**Avis délibéré de la Mission régionale  
d'autorité environnementale de Bretagne  
sur le projet de création d'un parc photovoltaïque  
à Bon-Repos-sur-Blavet (22)**

n° MRAe 2021-008831

*Figure 4: Synthèse des enjeux faune/flore/habitats, avec en rouge les secteurs à enjeu fort et en jaune les secteurs à enjeu faible (source : dossier)*

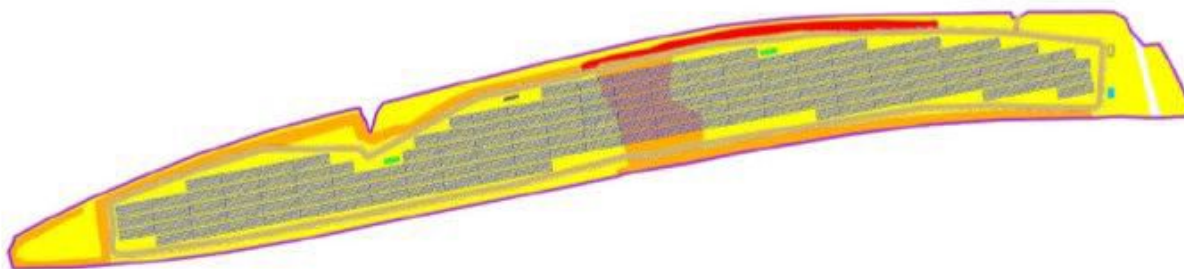
Cette évolution comporte plusieurs stades actuellement visibles sur le terrain, allant du sol pierreux à végétation éparse jusqu'aux fourrés arbustifs denses. L'intérêt actuel du site réside dans la présence de milieux semi-ouverts : ce sont les lisières et la friche herbacée en cours d'embroussaillage situées au centre la zone d'étude qui accueillent la plus grande diversité écologique et certaines espèces patrimoniales (cf figure 4).

**La justification de l'aménagement du site est développée au travers de trois variantes d'implantation qui sont davantage un historique de la réflexion que de véritables scénarios, dans la mesure où seule la dernière variante prend en compte les enjeux environnementaux<sup>10</sup>. En conséquence, si la dernière variante permet en effet de réduire notablement certains impacts potentiels, son caractère optimal n'est pas démontré. En particulier, cette variante ne permet pas la préservation de l'ensemble des milieux identifiés comme présentant un enjeu écologique modéré.**
